Réf. CRMS : GM/KD/**BXL40205_695_PU_Saintelette**

Objet : BRUXELLES. Place/Square Saintelette et Place d'Yser

Demande de permis d'urbanisme portant sur la modification de l'assiette de voirie, déplacement des voies de tram, réaménagement façade et modification du trafic.

Avis de la CRMS

Schéma des trois grands axes du projet – document extr. du dossier de demande

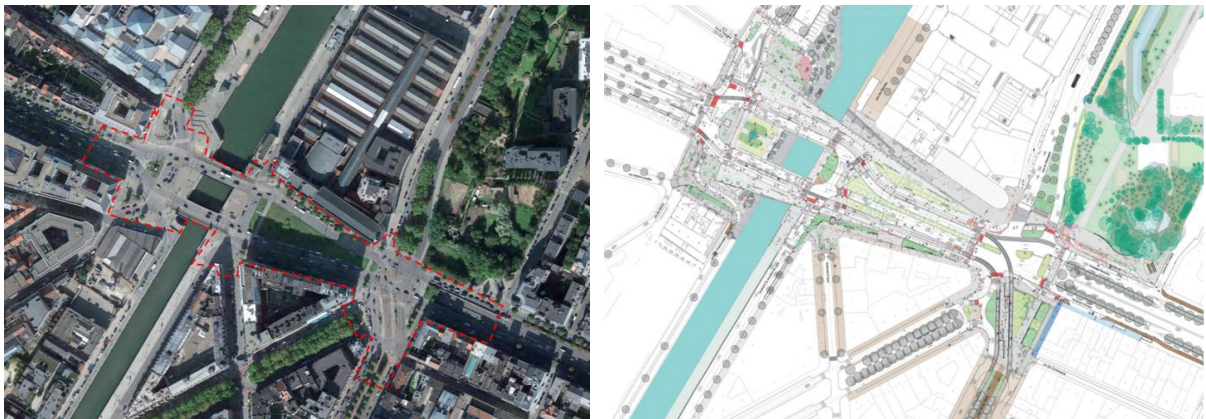
Le projet se situe sur un axe historique et une perspective monumentale de première importance, à savoir les boulevards du Jardin botanique et Léopold-II dont la basilique de Koekelberg constitue le point focal. Pour préserver et mettre en valeur cette perspective *il est primordial de dégager la perspective de tout*

obstacle qui empêcherait sa perception et les vues à grande distance. Le CRMS constate toutefois que certaines rangées d'arbres qui sont censé "renforcer" les axes, seraient de nature à hypothéquer les vues sur ces axes. La plantation d'arbres à couronne évasée sur ou le long des certains tronçons des axes principaux porterait donc atteinte à l'ouverture visuelle souhaitée. La Commission estime que la mise en valeur de la structure de l'espace (lignes, patte d'oie) ne peut pas dans ce cas précis être atteinte par la plantation d'alignements d'arbres en raison de la forme trop peu prononcée de la patte d'oie et du fait que le relief empêche sa perception. Telle que conçue, l'infrastructure (trafic, objets, éclairage, etc.) n'est pas non plus de nature à renforcer cette figure urbaine.

Afin d'améliorer la lisibilité des axes et de la forme urbaine à hauteur de la 'patte d'oie' et pour préserver la longue perspective sur l'axe monumental, la CRMS demande concrètement de supprimer la rangée d'arbres qui est dessinée sur le terre-plein central du square Saintelette.

Cependant, pour éviter une diminution conséquente du nombre d'arbres, la Commission recommande de repositionner les arbres en dissociant leur implantation de la figure de la patte d'oie et de la voirie et en favorisant une implantation plus libre et stratégique. La nouvelle proposition de plantation d'arbres devra aussi prendre en compte les bâtiments emblématiques : les arbres devront être soigneusement positionnés de manière à préserver aussi les vues sur ces bâtiments.
